PRÉFET DU VAL D'OISE

RAPPORT DE L'INSPECTION DES INSTALLATIONS CLASSÉES

Objet	Installations classées pour la protection de l'environnement Demande d'autorisation d'exploiter
Société	PICHETA Chemins rural n°2 aux lieux dits « Le champ Gonelle », « La Montagne au trou à Guillot », et « Frêne du haut de Rossay » à SAINT-MARTIN-DU-TERTRE (95270)
Siège social	13 route de Conflans à Pierrelaye (95240)
Activité	Installation de stockage de déchets non dangereux (de déchets de matériaux de construction contenant de l'amiante dits DMCCA)
Régime	Autorisation
Références	Dossier de demande d'autorisation d'exploiter déposée le 29 juin 2017 (bordereau d'envoi n°6739 du 20 juillet 2017) Complément transmis par courriers datés des 24 septembre 2018 (éléments fonciers) et du 31 mai 2019 (réponse à l'avis des services) Avis de l'ARS du 5 octobre 2017 Avis du SDIS du 6 septembre 2017 Avis de la DDT du 8 septembre 2017 Avis de l'autorité environnementale du 22 août 2019 Rapport de recevabilité du 30 juillet 2019 Mémoire en réponse à l'avis de l'autorité environnementale daté d'octobre 2019 Retour d'enquête publique reçu le 27 janvier 2020 (bordereau n°00059 du 27 janvier 2020) comprenant également l

Fig 4 : coupe de principe d'un casier (source : dossier technique et administratif)

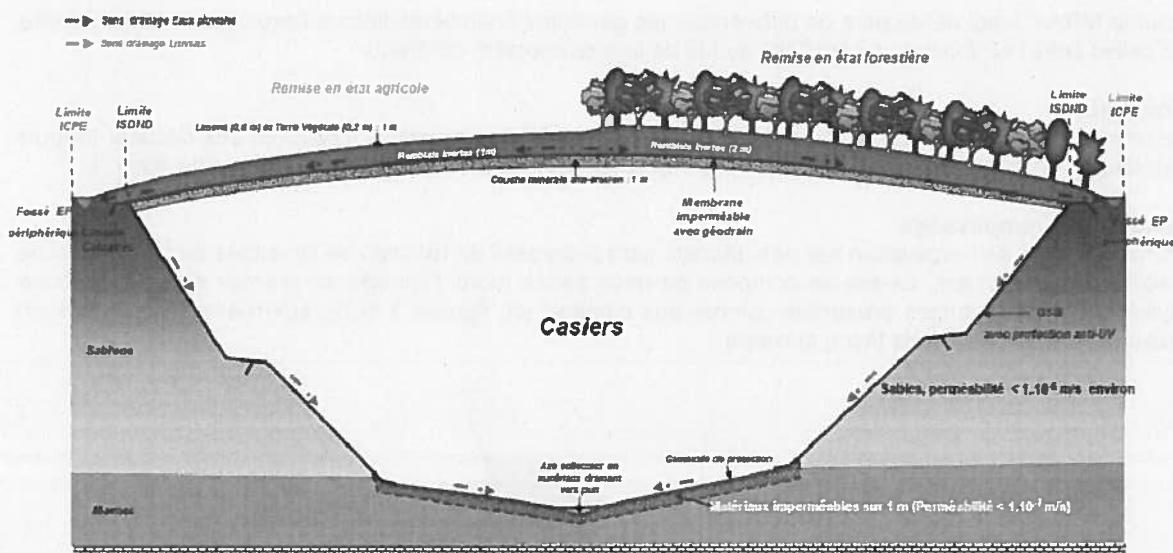
La MRAE considère que la notion de casier¹¹ au sens de l'arrêté du 15 février 2016 est mal utilisée ou à justifier.

Une fois son remplissage terminé, le casier est recouvert d'une couverture intermédiaire, dénommée couche minérale anti-érosion , puis d'une couche de couverture finale comprenant une membrane imperméable avec géodrain (cf.figure 4). Entre temps, les déchets d'amiante lié sont recouverts tous les jours sur le dessus d'une couche d'eau moins 20 cm de matériaux ou de déchets inertes, et sur le flanc, d'une membrane étanche.

Fig. 5 : Remise en état de l'ISDND (source : plan topographique annexé)

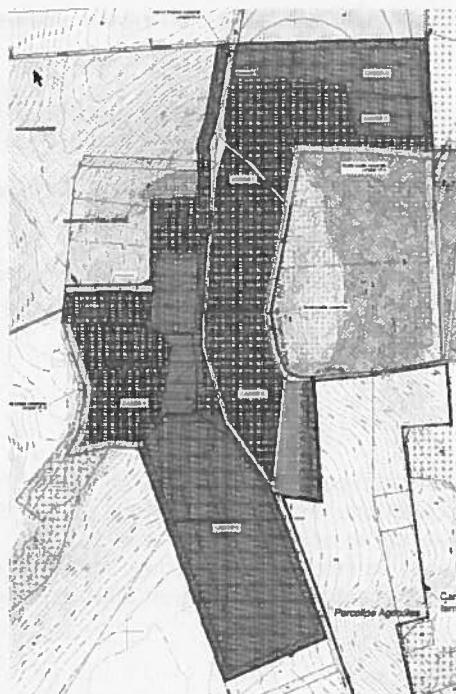
La MRAe observe que le demandeur ne justifie pas de manière détaillée la conformité de son projet aux dispositions de l'arrêté du 15 février 2016 (par ex : sous forme d'un tableau). Seules certaines dispositions sont examinées dans le dossier fourni.

L'étude d'impact ne rappelle pas que l'autorisation-de la carrière impose une remise en état à la cote initiale de la zone. Elle précise que le projet d'ISDND modifie « légèrement » le réaménagement final de la carrière. Au nord du site, le réaménagement sera à 129 NGF contre 125 NGF, soit un rehaussement de 4 mètres, dont les justifications ne sont pas données. Une image de synthèse permet de visualiser le rendu définitif. Le pétitionnaire indique que la topographie et l'état écologique originels seront globalement respectés (cf. plan de la figure 4).

Figure 1 – Régalage et protection intercalaire latérale

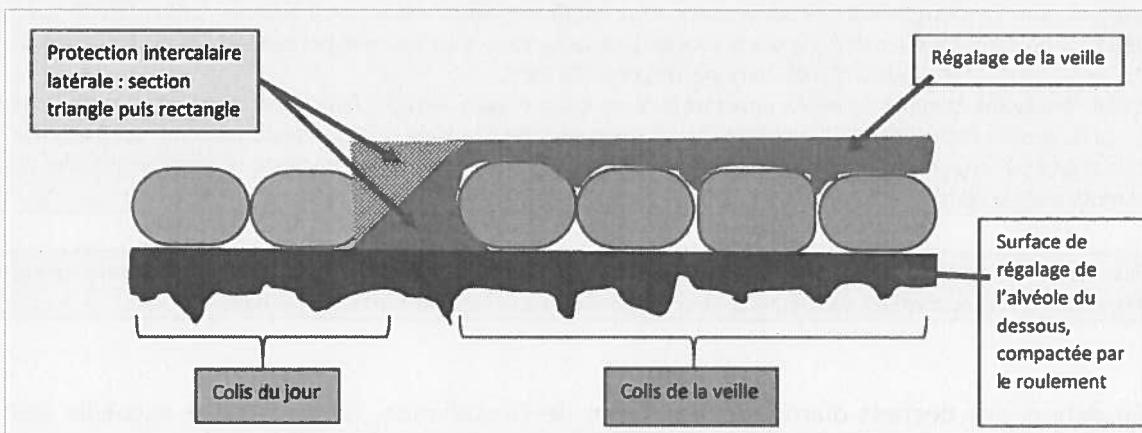
Pour ce qui concerne la **protection intercalaire latérale** des colis en fin de journée, la société PICHETA a cherché à mettre au point un procédé plus optimisé. Après des phases d'études suivies par de nombreux essais en grandeur réelle et de réflexions sur les impacts environnementaux, nous avons proposé d'utiliser en couverture latérale intercalaire un polyane judicieusement dimensionné pour assurer cette fonction, ce qui n'est en rien contraire à l'AM du 15/02/2016.

Suite à une première analyse des services consultés, cette réelle avancée n'a pas reçu leur adhésion. Par conséquent, vu que nous proposons les 2 options, nous retournons à la solution de base et à la pratique historique sur ce site en insérant une grande quantité de matériaux inertes. En revanche, nous n'excluons pas de revenir vers les services de la DRIEE, après démarrage de cette exploitation, pour mieux vous présenter (preuves techniques, mesures sécuritaires et environnementales à l'appui) cette technique réellement innovante, nettement moins impactante et optimisant plus encore les volumes de stockage utiles pour les Déchets de Matériaux de Construction Contenant de l'Amiante (DMCCA).

La mise en place d'un massif de protection intercalaire latéral présente, au moment de sa pose, une section globalement triangulaire (Figure 1). Mais à la reprise de l'activité le lendemain, après la pose des premiers colis du lendemain, cette section ainsi remblayée sera approximativement rectangulaire (voir schéma ci-contre). Dans ces conditions, le volume de matériaux inertes nécessaires à cette fonction sera sur l'ensemble de la durée de l'exploitation du site de 944 000 m³.

Figure 2 – Gestion des eaux pluviales et des lixiviats

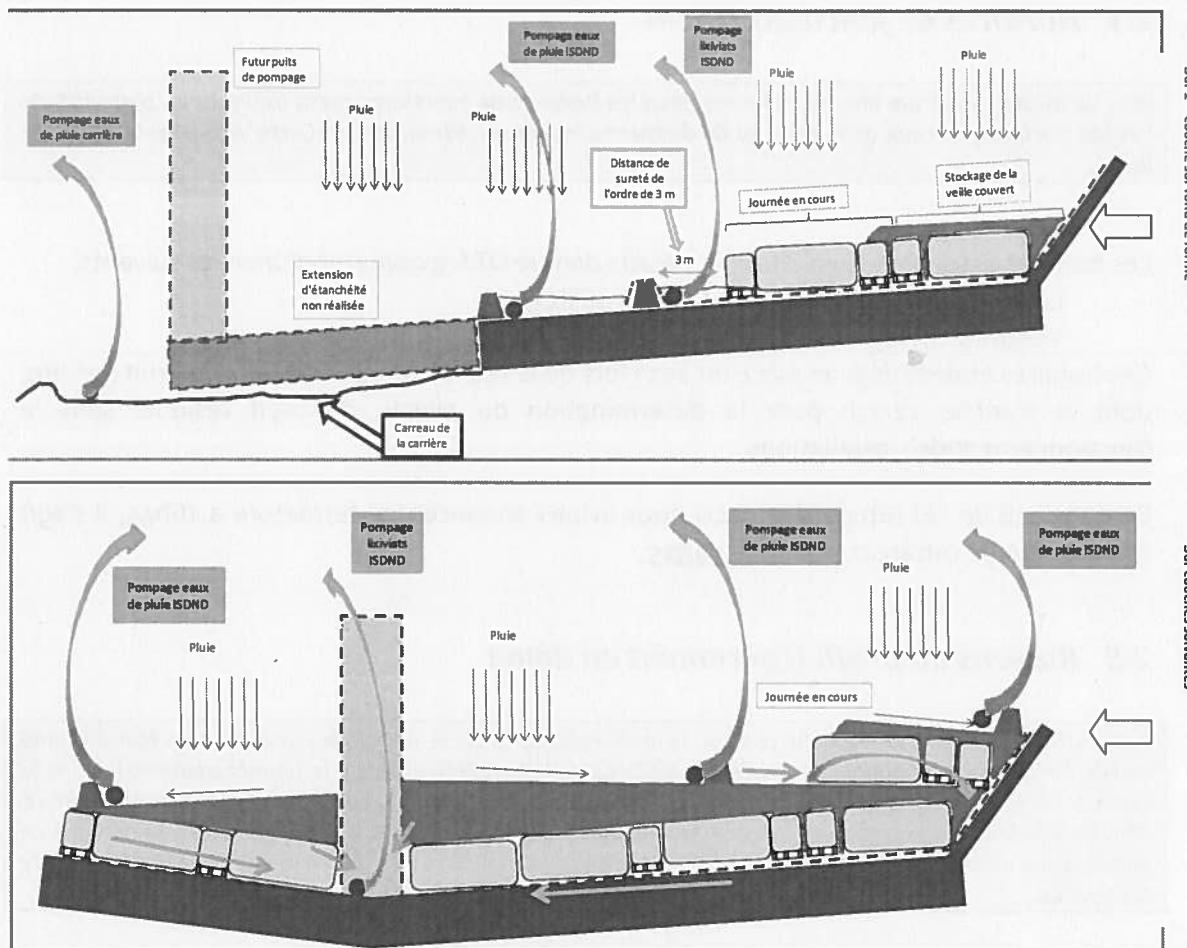
- de justifier l'indépendance hydraulique de chaque alvéole définie dans le dossier administratif et technique ;
- de déposer pour la carrière déjà autorisée un dossier de demande de modification conformément à l'article R. 181-46 du code de l'environnement ;

La définition et la description ci-dessus précise l'indépendance hydraulique des 2 casiers (Casier 1 de la zone Nord et Casier 2 de la zone Sud) : celle-ci est assurée par la nature même du fond et des flancs de chaque casier.

Au sein d'un même casier, il n'existe pas d'indépendance hydraulique entre les différentes alvéoles puisqu'il s'agit d'une zone journalière mobile. Cependant, au sein d'un même casier, la séparation hydraulique des eaux pluviales et des lixiviats sera assurée selon les modalités de gestion séparative décrite en page 66 du DAT (Visuel 32 reproduit Figure 2),

L'objet du « PLAN DE FOND DE FORME ET DE GESTION HYDRAULIQUE DES CASIERS », vu précédemment, est aussi de montrer comment sont drainés les lixiviats vers le point bas de chaque casier par la mise en place d'un faisceau de drains convergeant vers le puits de relevage du casier en question. Ces drainages séparatifs en fond de casier contribuent à éviter que des nappes de lixiviats subsistent en s'écoulant trop lentement.

Figure 3 – Zonage et règlement du PLU sur le secteur concerné par le projet

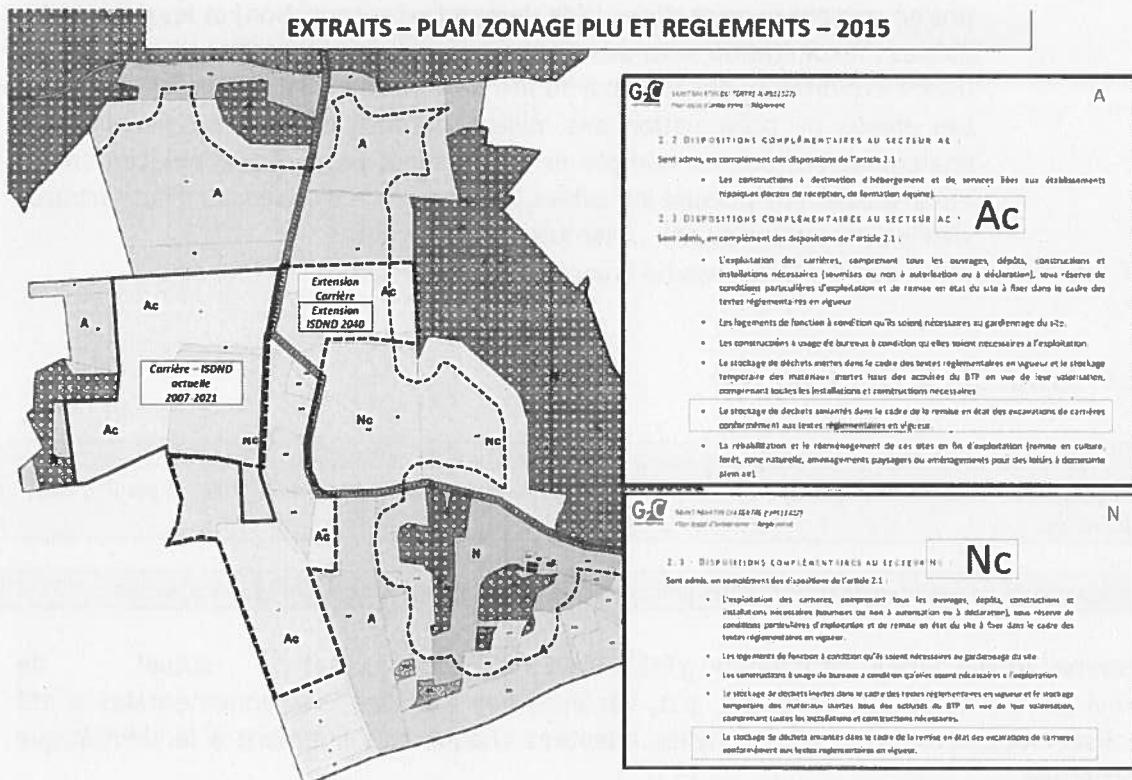
P12 : La MRAe recommande de fournir un extrait du PLU de Saint-Martin-du-Tertre afin d'établir la compatibilité du projet avec ce PLU.

Au regard du PLU actuellement en vigueur sur la commune de Saint Martin du Tertre, le projet d'ISDND s'étend sur deux types de zones Ac et Nc et est compatible avec le règlement de ces deux zones. (Figure 3)

Figure 6 – Schéma de principe du lit de granulat en fond de fossé

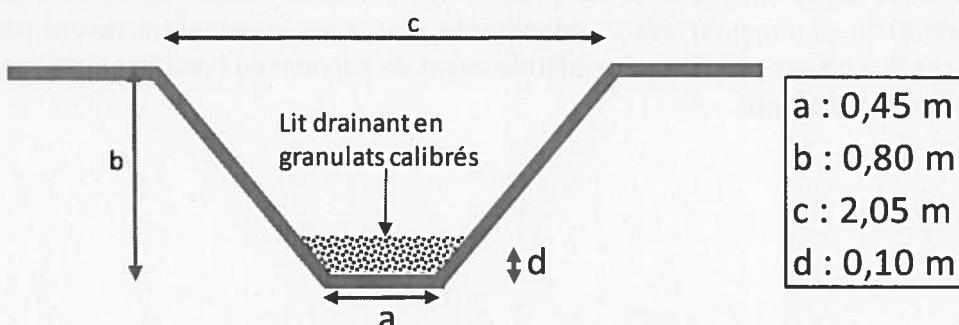
P23 - La MRAe s'interroge sur l'étanchéité des fossés d'eaux pluviales polluées avant traitement.

Concernant la gestion des eaux pluviales, le fossé actuel qui sera emprunté pour les rejets du site est actuellement naturellement qualifié de drainant, ainsi, il chemine sur tout son linéaire de 300 à 400 m jusqu'au Fond des Garennes dans lequel un réel écoulement visible est très rarement constaté du fait de sa forte propension à favoriser les infiltrations. La seule opération proposée et de reprofiler légèrement ce fossé (qui est de section trapézoïdale) et d'habiller la surface de son fond avec 10 cm d'épaisseur de granulats calibrés (10/20) pour en protéger le fil d'eau de l'érosion et des périodes de sécheresse (Figure 6).
